**URBANISTIČKI PLAN UREĐENJA
„POLAČIŠTA“**

IZVIJEŠĆE O JAVNOJ RASPRAVI

**IZVJEŠĆE
O JAVNOJ RASPRAVI
u postupku izrade UPU „Polačišta“**

SKICA 1

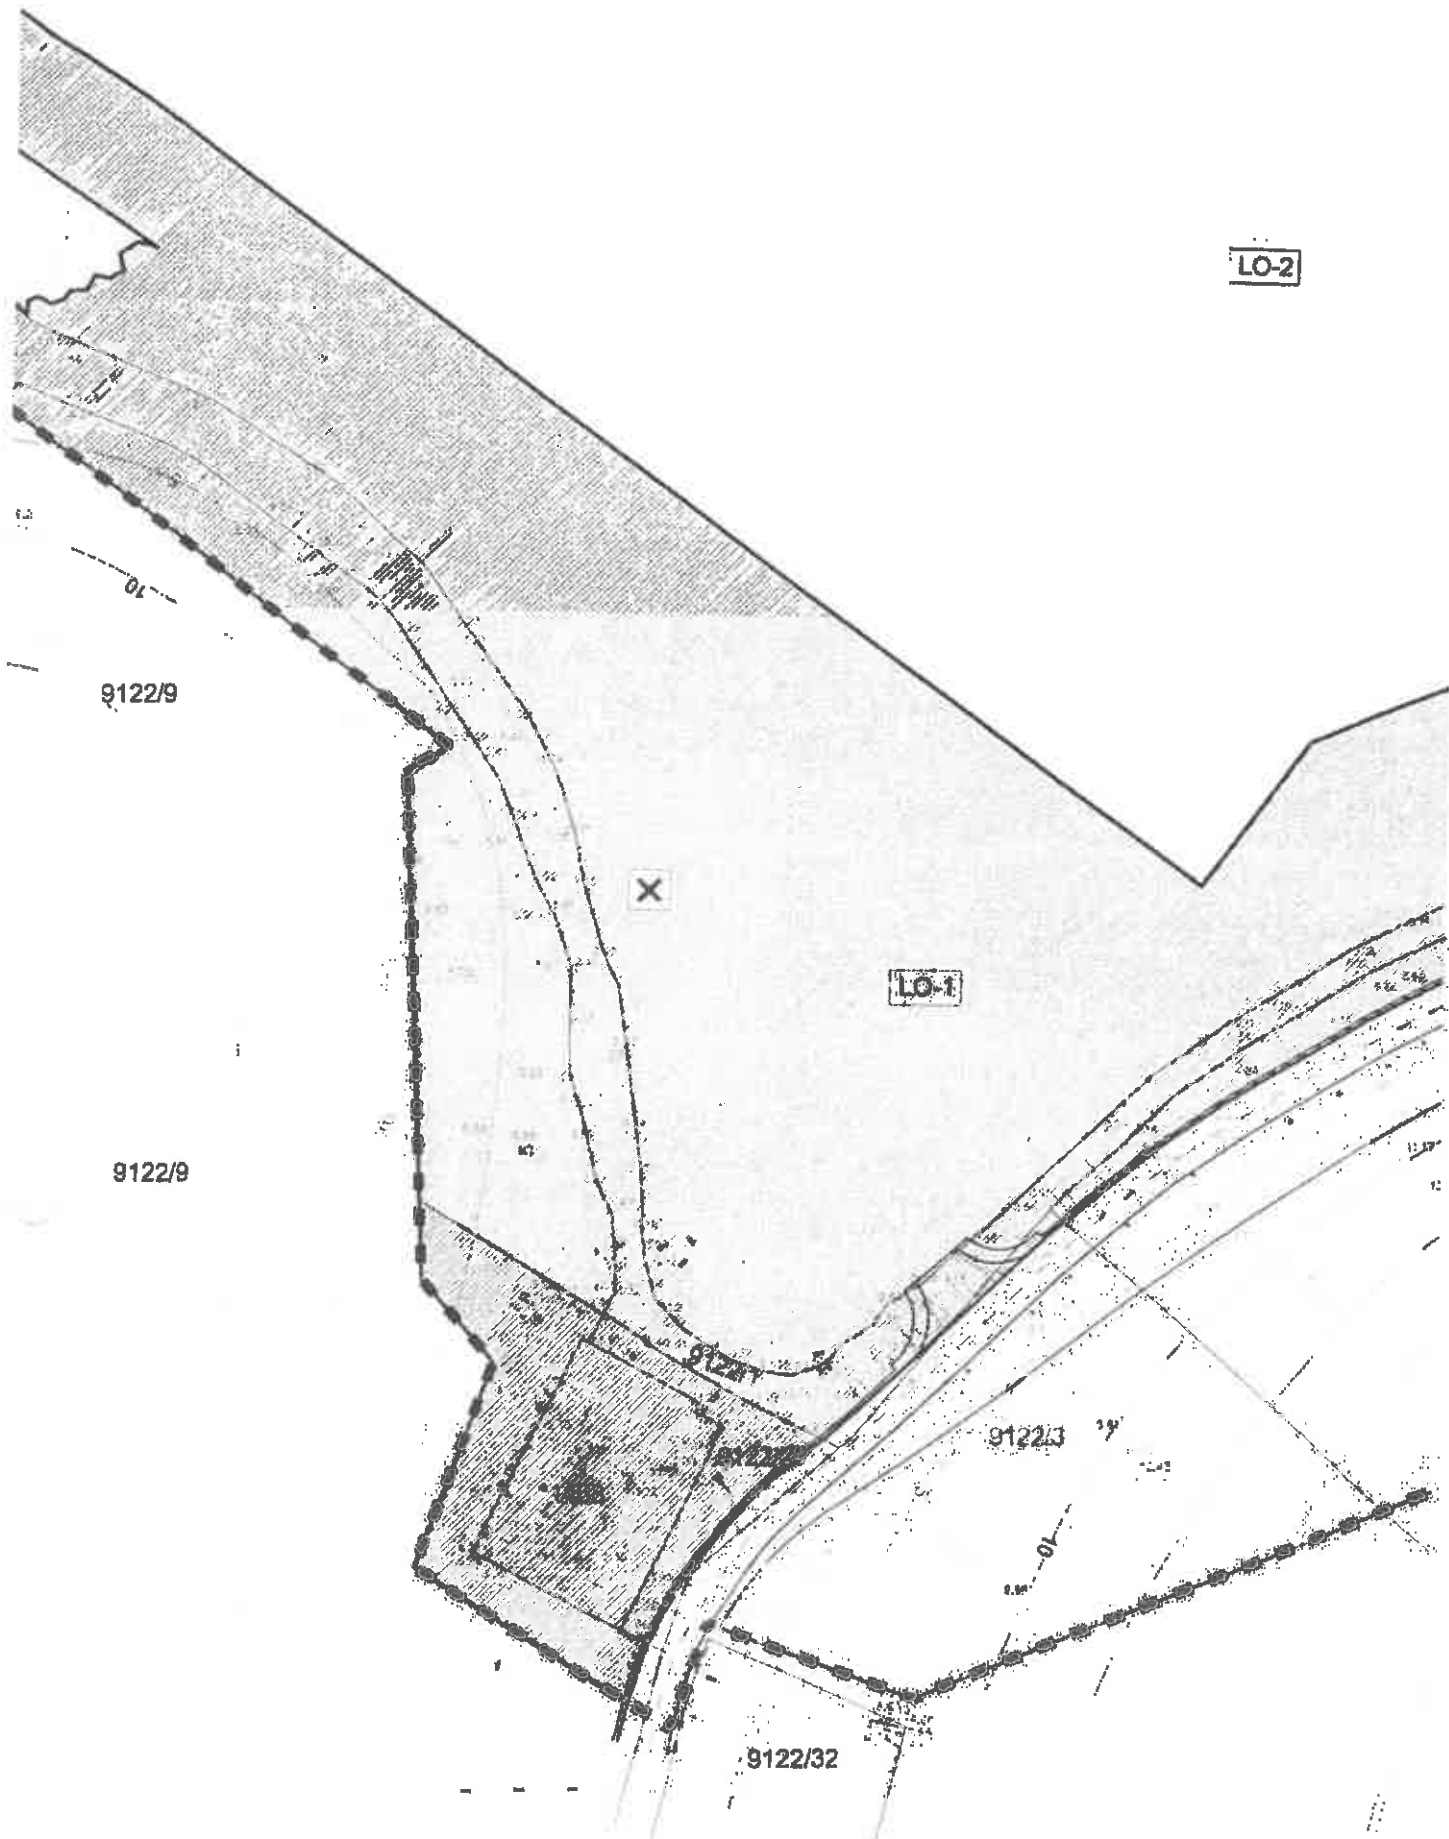
Također se ističe da je ovim urbanističkim planom obuhvaćena veća površina od prvobitno zacrtane, te se to proširenje pogotovo očituje na teret uređenog i svrsi privedenog zemljišta, i to č.zemlje 9122/20, čes zgr. 1463 te čes zem 9122/9, sve upisano u K-O. 2 Žrnovo.

Stoga se predlaže i zahtijva da se površina čes. zem 9122/20 i čes. zgr. 1463 ovim prijedlogom izmjena prostornog plana za ovo područje izostave iz obuhvata namijenjenom izgradnji luke, te da granica lučkog područja u ovom dijelu bude u naravi sjeverna granica čes. zem. 9122/20

Granica obuhvata Urbanističkog plana uređenja „Polračišta“ korigirati će se temeljem stanja na terenu uz poštivanje ograđnih zidova č.z.1463. Ispravljena granica ići će jugozapadnom i sjeverozapadnom granicom č.z.1463. Na taj način izuzet će se dio k.č.1922/9 iz UPU

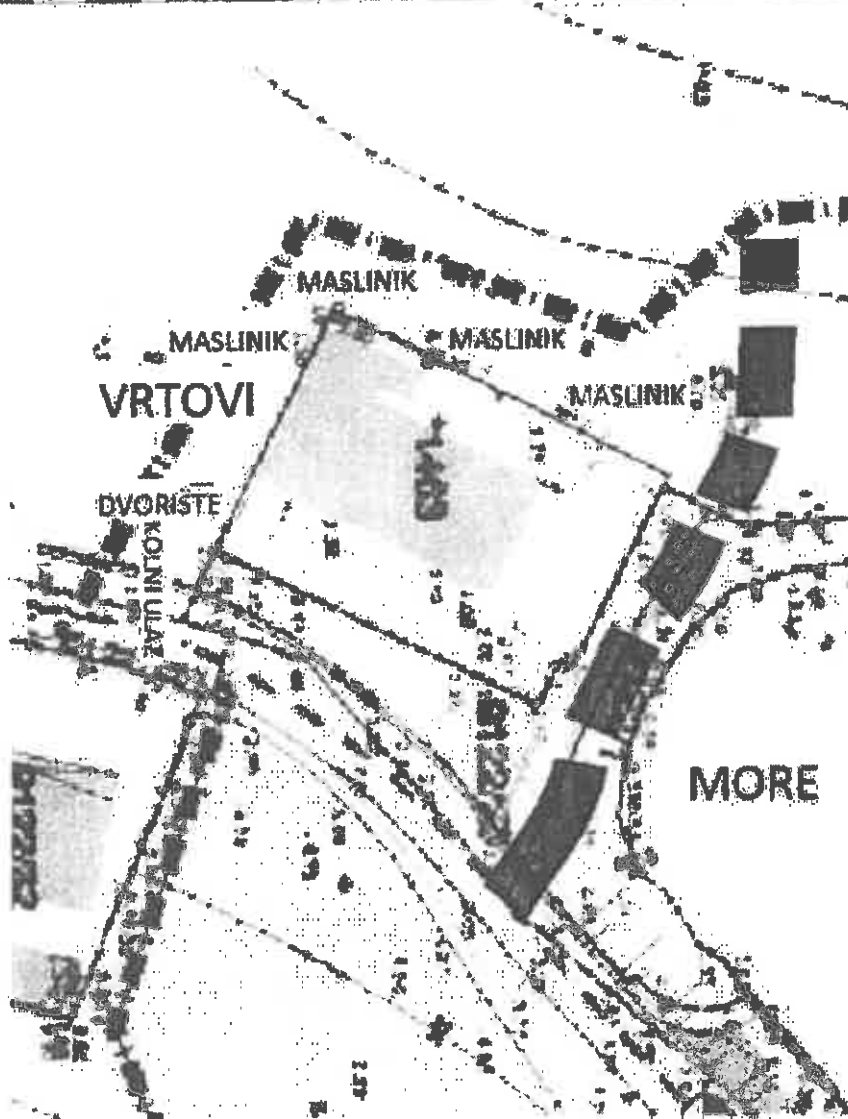
Predmetna poslovna građevina nije napuštena već sam ja njezin suvlasnik i posjednik koju u jednom dijelu koristim kao skladište, a porodica Amadeo je sve ukupno većinski vlasnik kako zgrade bivše klaonice (č.zgrade 1463) tako i zemljišta čes zem 9122/20. Na južnoj i zapadnoj granici sa susjedima, nalazi se i uređeno dvorište parkiralište sa kolnim ulazom, za 13 stanovnika, koji bi po ovakvoj izmjeni urbanističkog plana ostali bez kolnog ulaza i parkirnih mjesta. Također odmah uz ove dvije granice se nalaze (na skicama izmjene U. P. nisu prikazani?) uređeni i betonskim zidovima ograđeni vrtovi i maslinik, a sve u zoni zelene površine predviđene u ovom dijelu, a u lučkom području.

Sama predviđena namjena zgrade i sadržaja koji će se vršiti u njoj nisu vezani za funkcioniranje luke te smatram da je nepotrebno i prostor čes zem. 9122/20 i čes zgr. 1463 ovim izmjenama urbanističkog plana obuhvatiti u područje luke.

Sama zgrada 1463 izgradnjom je i formirana na nekadašnjoj osnovnoj čes zem 9122/20 na temelju prijavnog lista, te je u zemljišnoj knjizi dobila svoj zasebni broj. Evidentirana je u katastarskim operatima i smatra se legalnom.

Stoga se oštro protivim da se površina čes zem 9122/20 i čes zgr. 1463 ovim prostornim planom obuhvati u područje luke jer za to nema opravdanog razloga niti svrhe. Naime niti je ova zgrada

Obuhvat Urbanističkog plana uređenja „Polračišta“ je definiran u Prostornom planu uređenja Grada Korčule. Temeljem Zakona o prostornom uređenju (NN 153/13 i 65/17) Čl. 61. st. 2 prostorni plan niže razine mora biti usklađen sa prostornim planom više razine.
